Keuringsverslag van een elektrische laagspanning- en zeer lage spanningsinstallatie

NIET CONFORM

Straatnaam Karel Schurmansstraat
Huisnummer 11
Busnummer -
Postcode 3010
Gemeente Kessel Lo
Land België

Controlebezoek van een huishoudelijke installatie volgens (KB 08/09/2019) - AREI Boek 1- 6.5. en 4.2.4.3.

Afbeelding schakel- en verdeelbord:

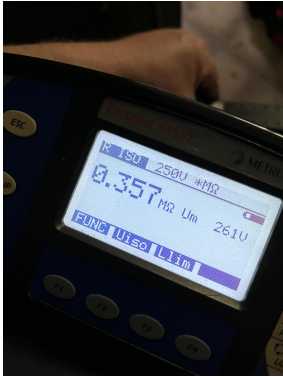
- I1.01 Eëndraadschema van de installatie is niet aanwezig. (Boek 1 Afdeling 2.12 - 2.13 en 3.1.2)
- I1.03 Situatieschema van de installatie is niet aanwezig. (Boek 1 Afdeling 2.12 - 2.13 en 3.1.2)

- I2.02 De waarde van de isolatieweerstand van één of meerdere stroombanen is kleiner dan 0,5M ohm. (Boek 1 Onderafdeling 6.4.5.1.)
- I2.03 De continuïteit van equipotentiaalverbindingen en/of beschermingsgeleiders zijn niet gewaarborgd. (Boek 1 Onderafdeling 5.3.5.3.G. en 5.4.3.5)

- I3.08 Een demonteerbaar aansluitstuk (aardingsonderbreker) moet steeds gemakkelijk bereikbaar zijn. (Boek 1 Onderafdeling 5.1.5.1. en 5.4.3.5.)
- I4.01 Hoofdequipotentiale verbinding(en) niet verwezenlijkt. (Boek 1 Onderafdeling 5.4.4.1. en 5.1.6.2)

- I5.11 Niet gebruikte invoeringen van het verdeelbord zijn niet correct of onvoldoende afgedicht. (Boek 1 Afdeling 5.1.4. en 4.2.2.3.)
- I8.07 Leidingen zijn te bevestigen met aangepaste bevestigingsmiddelen. (Boek 1 Onderafdeling 5.2.2. en 5.2.9.)

- I8.08 De geleiders van het type VOB moeten in daarvoor bestemde buizen, kabelgoten geïnstalleerd worden. (Boek 1 Onderafdeling 5.2.9.3. en 5.2.9.6.)
- I8.13 Het gebruik van kabels van het type VTLmb, LMVVR, COAX, VVT is verboden. (Boek 1 Onderafdeling 5.2.1.2.)

- I8.17 De niet-gebruikte leidingen verwijderen of aan de uiteinden te isoleren. (Boek 1 Onderafdeling 4.2.3.3.b)
- I9.02 Loshangende schakelaars, contactdozen en/of aftakdozen dienen degelijk bevestigd te worden. (Boek 1 Afdeling 1.4.1. & 1.4.2)

- I9.13 Elektrisch materieel zonder bodem mag niet rechtstreeks op brandbaar materiaal geplaatst worden. (Boek 1 Onderafdeling 5.1.1.2.)
- N3 Het is niet uitgesloten dat bij een nacontrole bijkomende inbreuken worden vastgesteld bij voorleggen schema's.

De elektrische installatie voldoet niet aan de voorschriften van het KB 08/09/2019 - AREI Boek 1. Een aanvullend bezoek moet door hetzelfde organisme worden uitgevoerd vóór 30/7/2027. De werken, nodig om de tijdens het controlebezoek vastgestelde inbreuken te doen verdwijnen, moeten zonder vertraging worden uitgevoerd en alle gepaste maatregelen worden genomen opdat, indien de installatie in dienst blijft, deze inbreuken geen gevaar vormen voor de personen of goederen.
